BAGIAN 5

EVALUASI RANCANGAN

6.1 Kesimpulan Review Evaluatif Pembimbing dan Penguji

Gambar 85. Evaluasi alur sirkulasi

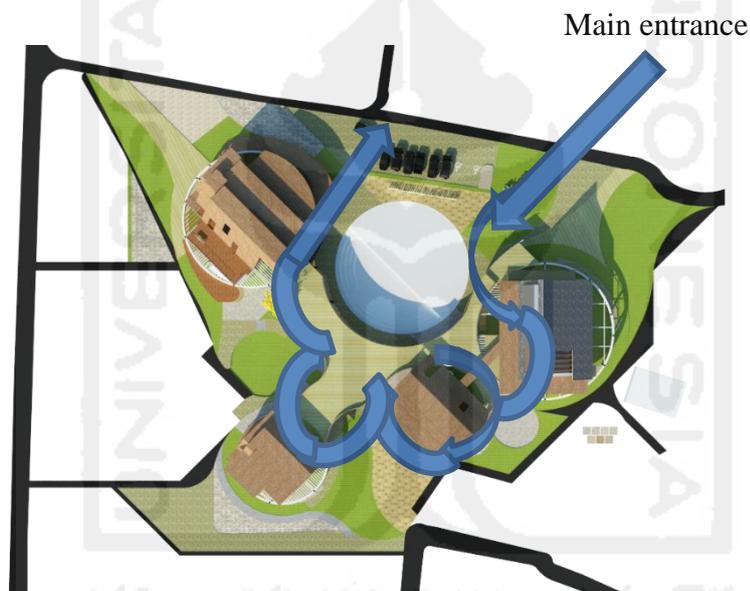
1. Sebaiknya alur sirkulasi di arahkan agar pengunjung mengikuti pola sirkulasi yang terarah dan dapat menikmati semua zona kesenian yang ada

Garis biru menunjukkan alur sirkulasi, sehingga apabila alur sirkulasi diarahkan, maka entrance akan berubah posisi, yaitu di area ruang pertunjukan yang merupakan ruang bersama. Jika alur diarahkan dari area ini maka pertama kali pengunjung akan melihat perpustakaan dan cafe, kemudian menuju area sanggar tari, selanjutnya masuk ke area workshop instalasi dan terakhir akan melewati sanggar lukis.

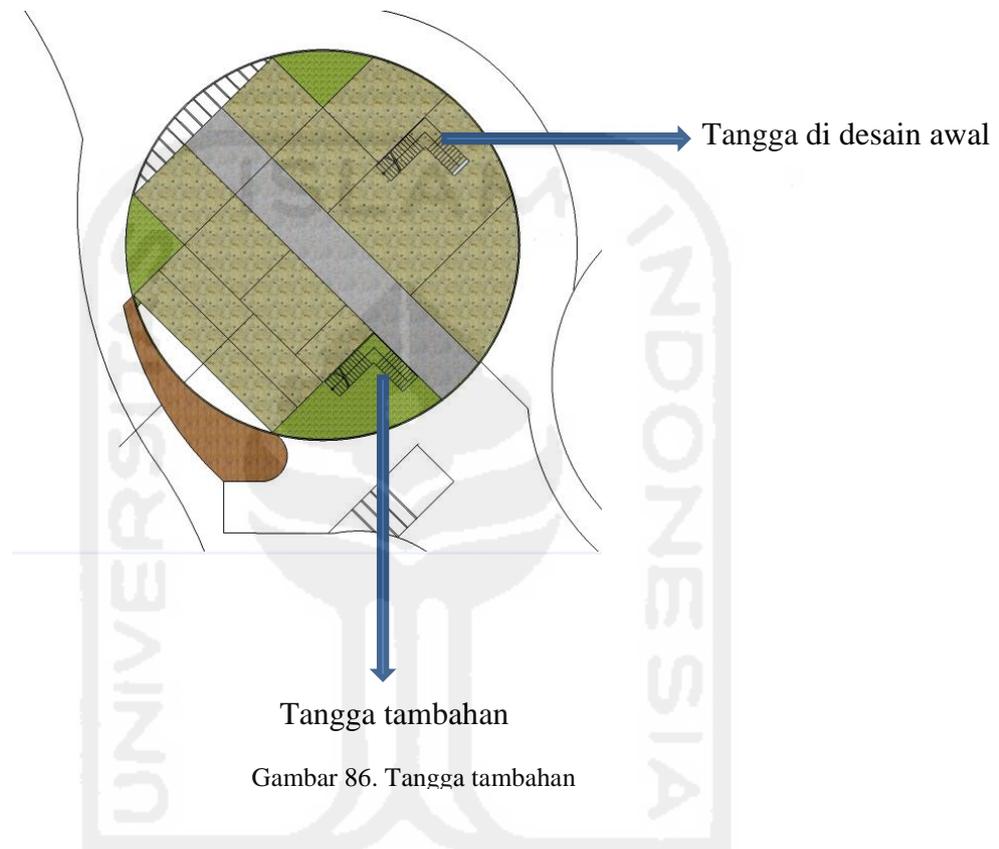
2. Sebaiknya sirkulasi masuk dan keluar area seni lukis dibedakan karena akan lebih aman jika akses dibedakan pada saat terjadi bencana seperti kebakaran.

3. Akan lebih bagus jika struktur konektor menggunakan struktur membran.
4. Mushola sebaiknya berada di lantai satu agar mudah diakses semua orang.
